Addendum / Addenda

3

Project Description / Description de projet MON - Amélioration du réseau électrique		
Solicitation No./ No de sollicitation 14-22078	Project No./N ^o de projet	W.O. No./N ^o d'ordre de travail
Project Engineer / Ingénieur de projet Sylvain Grenier		Date 10 décembre, 2014
Notice: This addendum shall form part of the tender documents and all conditions shall apply and be read in conjunction with the original plans and specifications.		Nota: Cet addenda fait partie intégrale des dossiers d'appel d'offres; toutes les conditions énoncées doivent être lues et appliquées en conjonction avec les plans et les devis originaux.

Date : le 09 décembre 2014
Projet : CNRC – ajout d'un inverseur manuel et autres interventions
Dossier Sevall # 14-1439
Objet : addendum # E-02

[EXTRAIT DU PLAN # 14-1439-E01
EMIS EN DATE DU 2014-08-08]

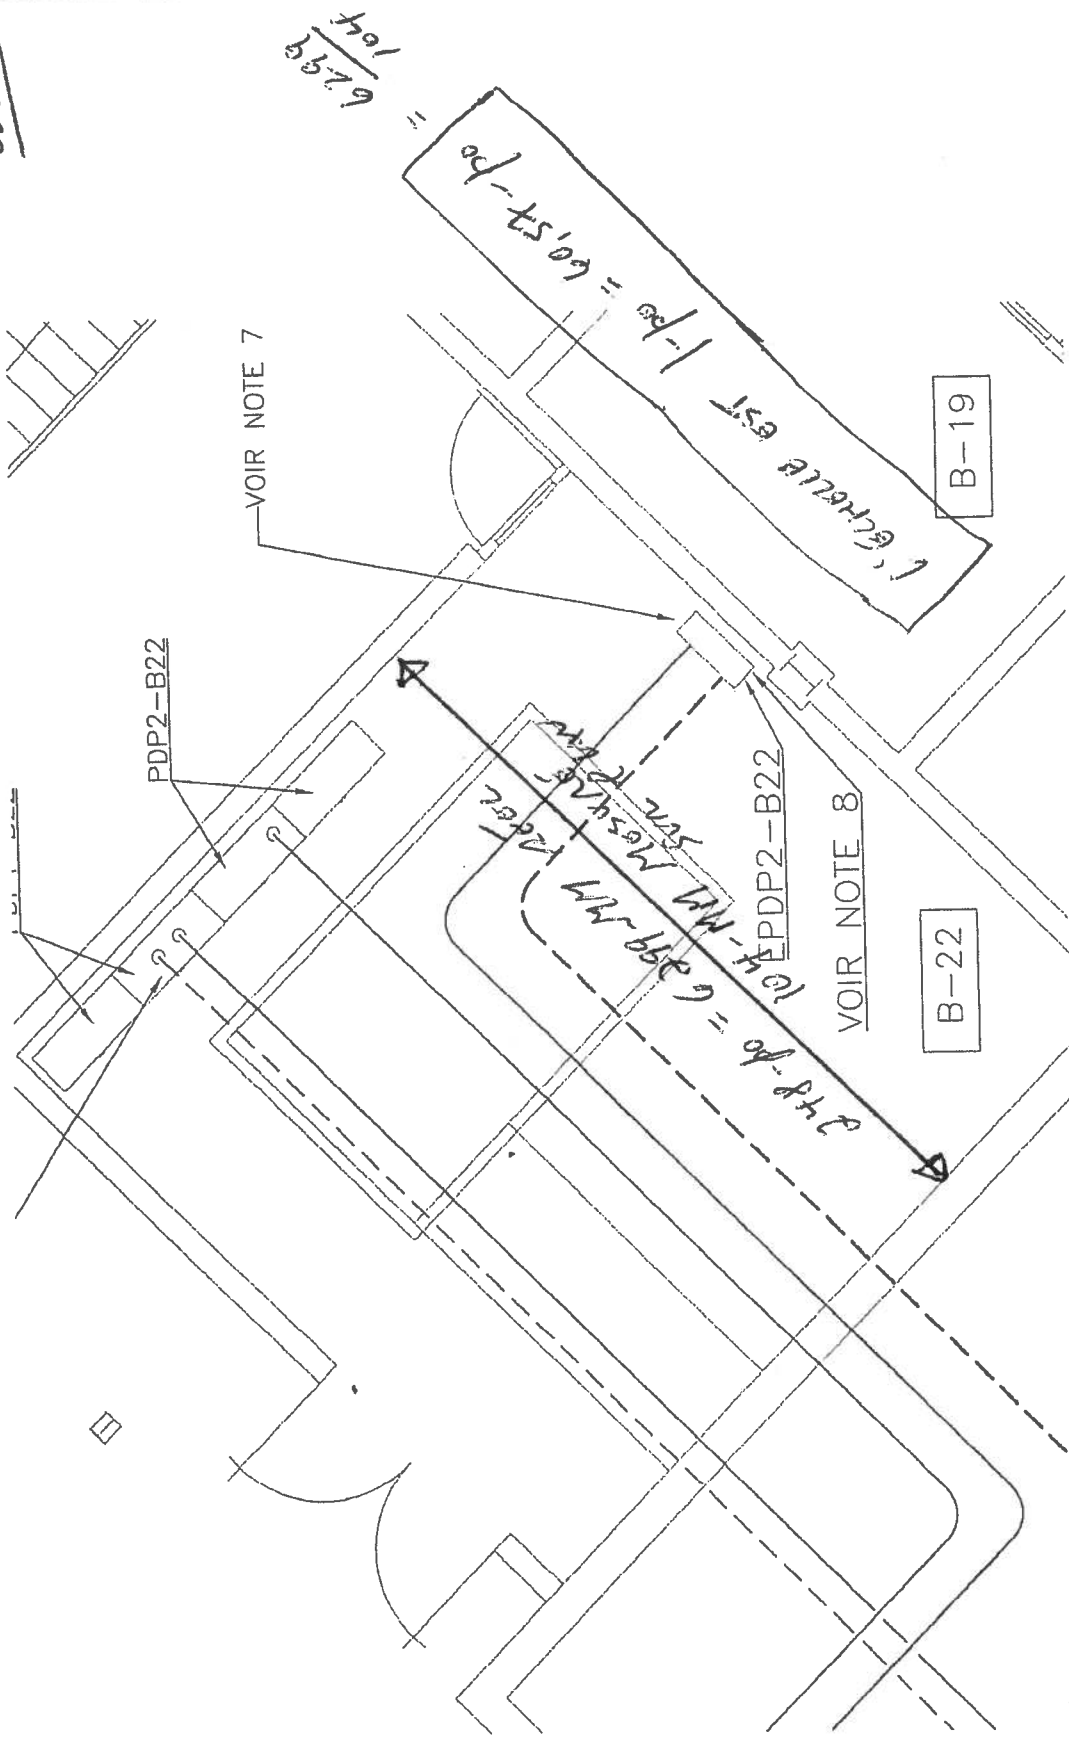
Q 1. L'échelle au plan 14-1439-E01 est-elle de 1/128 ?

Item # 1 :
La vue d'implantation au plan 14-1439-E01
doit se lire à l'échelle de : $1\text{-po} = 60,57\text{-po} = 6299 / 104$

exemple :
la pièce B-22 au plan E-1 mesure en longueur
(du mur incluant la porte simple au mur opposé)
104-mm au plan
et mesure en réalité 6299-mm = 248-po

R 1. Non, voir explication au fichier PDF ci-joint.
